Eidgenössisches Departement für Umwelt, Verkehr,
Energie und Kommunikation UVEK
Bundesamt für Verkehr BAV
Sektion Zulassungen und Regelwerke
3003
Bern

Richtlinie "POLYCOM im Eisenbahntunnel" - Kapitel 4.5.3.1

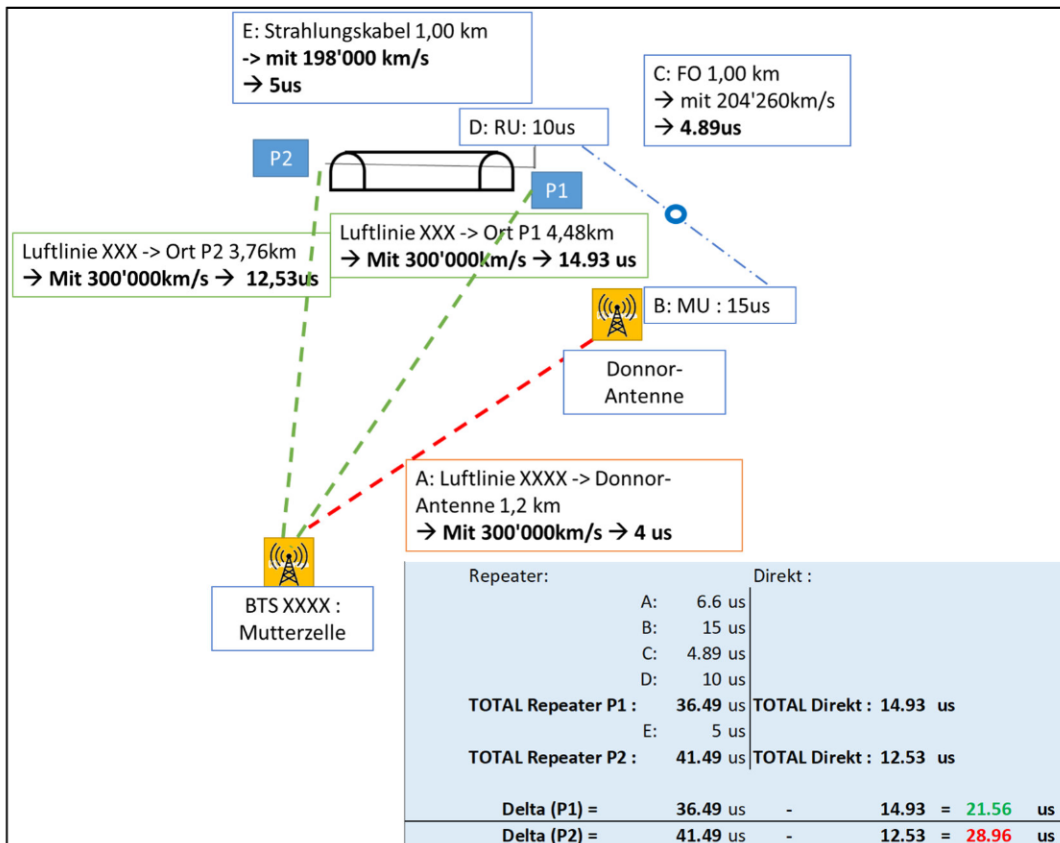
- Die maximale Laufzeitdifferenz zwischen dem direkten Signal (von der Basisstation kommend) und dem wiederholten Signal (über eine Tunnel-Installation) muss an jedem Ort in der Nähe des Bauwerks (inklusive Sammlungsplatz) weniger als **25 µs** betragen.
- Der theoretische Nachweis der Einhaltung der **25 µs** muss durch die Berechnung der Zeiten erbracht werden.
- Falls die Mutterzelle, eine Polycom-Simulcast-Zelle (Gleichwellezelle), **15µs** müssen trotzdem eingehalten werden. Diese speziellen Projekte brauchen eine sehr detaillierte Analyse, und müssen mit der FB BABS Mobilcom diskutiert werden.

Die folgende Abbildung stellt ein Beispiel des Nachweises der Berechnung der Laufzeitdifferenz dar. Im diesem Beispiel versorgt die gleiche Zelle beide Seiten des Tunnels: Hier werden die 25 µs am P1 eingehalten, sind aber am P2 nicht eingehalten.
